CAAC
适航指令

编号：CAD1996-B146-06

一. 标题： 检查机翼上蒙皮应力腐蚀裂纹

所有在中国注册的出厂序号在E3141(包括E3141)以后的BAe146飞机

Figure 1

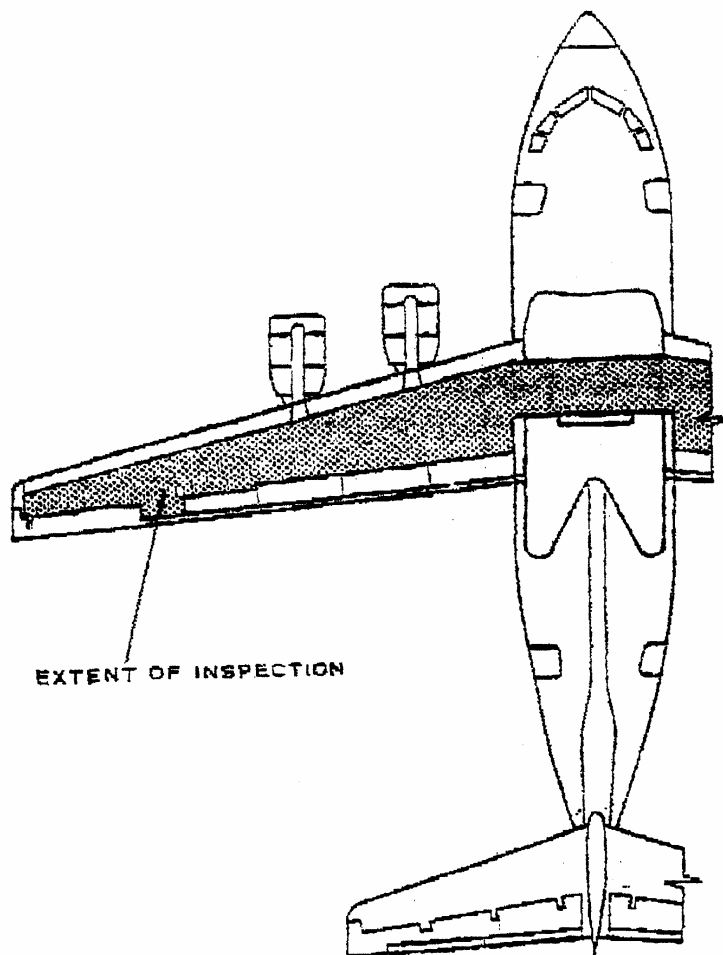
1. 在本指令生效后的4个月内，按BRITISH AEROSPACE服务通告57-49的规定对飞机机翼上蒙皮进行仔细的目视检查，以确定是否有腐蚀、裂纹、漆皮剥落和裸露的金属。如发现有腐蚀和裂纹立即报告AVRO公司和适航部门，先对损伤进行评估，再确定进一步的措施。

2. 以后，每间隔4000次飞行或每2年（以先到为准），重复本指令1. 条中的检查。
